Číslo dopisu: 0058/UNI-OVA/2015

Věc: Dodatečné informace č. 03 k zadávacím podmínkám pro veřejnou zakázku „Ostravice Staré Město km 25,650, rekonstrukce spádového stupně“ v souladu s § 49 odst. 1 - 4 zákona č. 137/2006 Sb., o veřejných zakázkách, ve znění pozdějších předpisů

Pol. 98: Dodávka a osazení informační tabule "jez nesjízdný"

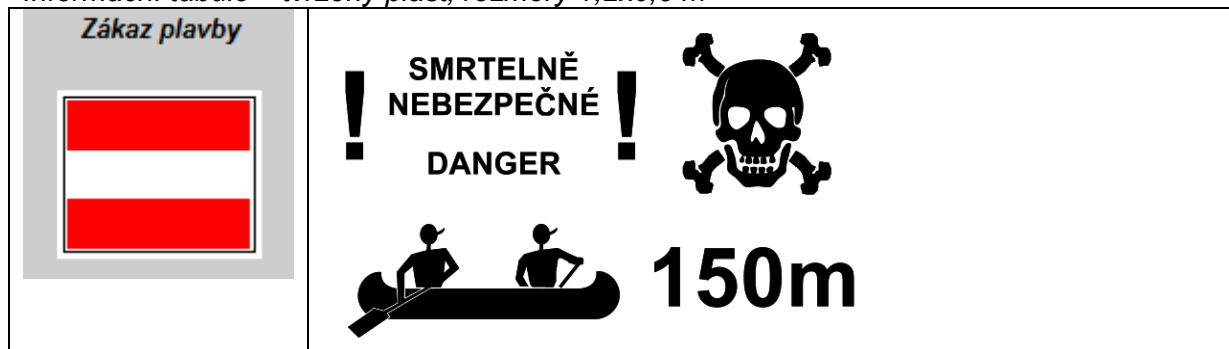
Pol. 98 - Dodávka a osazení informační tabule "jez nesjízdný" - velkých rozměrů , kus 1

Ad b) Dovolujeme si požádat zadavatele o doplnění velikosti a materiálu informačních tabulí, barevného řešení, způsobu provedení písma, velikosti a barvy písma.

Informační tabule – tvrzený plast, rozměry 1,2x0,6 m
